近隣の産業施設における火災・爆発等の東海第二発電所への影響について

【論点No.59】

近隣の産業施設における火災・爆発等の東海第二発電所への影響について

【委員からの指摘事項等】

防波堤及び取水口位置  
論点No.59-5

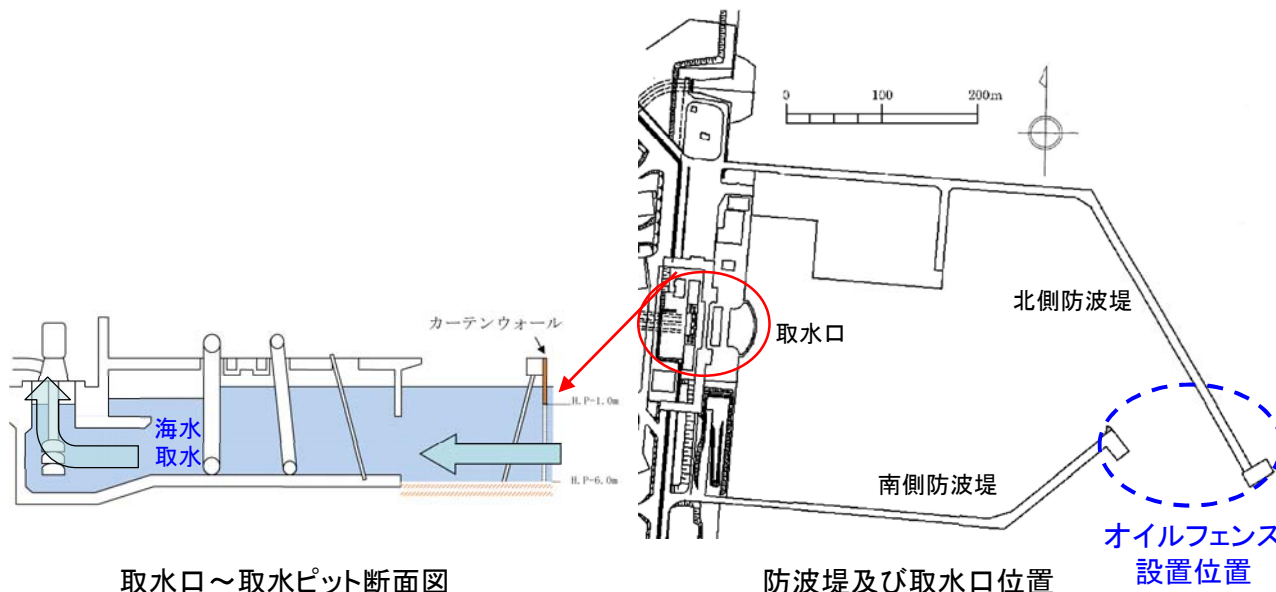
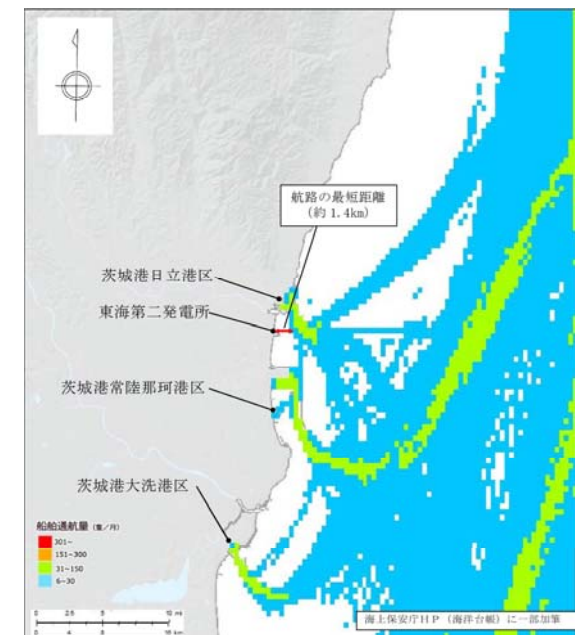
崖の上の石油タンクもひびが入って、油が日立港に流れてきて、それから、そちらの原発の中に入っていくということも十分考えられる。 P.5

- ・発電所周辺の海上交通のうち、最も近い航路でも発電所より約1.4kmの離隔距離が確保されていること、大型船舶の喫水 [ ] 及び発電所沖合約900mの水深が [ ] であることから、大型船舶が発電所に到達する可能性は小さい。
- ・発電所に入港する燃料輸送船等は、異常気象・荒天が想定される場合には、必要に応じて緊急退避等の措置をとるため港湾内で事故が発生する可能性は小さい。万が一、港湾内で事故が発生し、輸送船等が取水口前面に到達した場合でも、半円状のカーテンウォールにより阻害され、水深が [ ] 確保されていることから取水性を損なうことはない。
- ・漁船等の小型船舶が発電所近傍で漂流した場合でも、防波堤によって発電所港湾内に侵入してくる可能性は小さい。万が一防波堤を通過した場合でも、取水口は呑み口が広いこと、取水性を損なうことはない。
- ・これらの船舶の座礁等により、積載燃料や輸送油(重油等)が流出・拡散して発電所に向かう場合を想定しても、油の比重は海水より小さく表層近くに留まることから、速やかにオイルフェンスを設置して油の接近を抑制することで、取水口からの深層取水に悪影響を与えることはない。なお、早期のオイルフェンス設置ができない場合でも、比重の小さい油は海面表層付近に留まることから、直ちに取水性に悪影響を与えることはない。

LNGタンク構造図

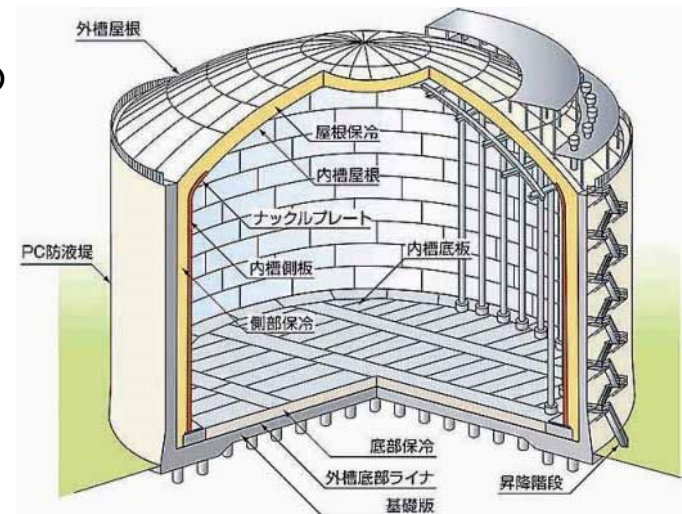
- ・LNG基地のガスタンク爆発時の飛来物の発電所への影響について資料に加えること。
- ・LNG基地のガスタンクからガスが大量漏えいして発電所に向かい発火するようなリスクを検討すること。
- ・周辺火災によるLNGタンクの加温, 破裂に伴う爆発事故について検討すること。
- ・爆発性の化学物質等を積載した輸送船等の爆発事故について検討すること。(米国における硝酸アンモニウム事故事例参照)

- ・ これらより, **LNG基地のLNGタンク及びLPGタンクは低温貯蔵型ガスタンク**の事故時に想定される爆発形態を想定し, **タンクの限界圧力まで圧力が上昇してタンクが破壊する条件**\*<sup>5</sup>でガス爆発の飛来物影響評価を行っている。

\*<sup>5</sup> ガスタンクが火災で加熱されタンクの限界圧力(安全弁設定圧力×1.2倍; 約0.2MPa)まで内圧上昇し破壊, 発生エネルギーの一部がタンク構成材に付与され飛来物化する。
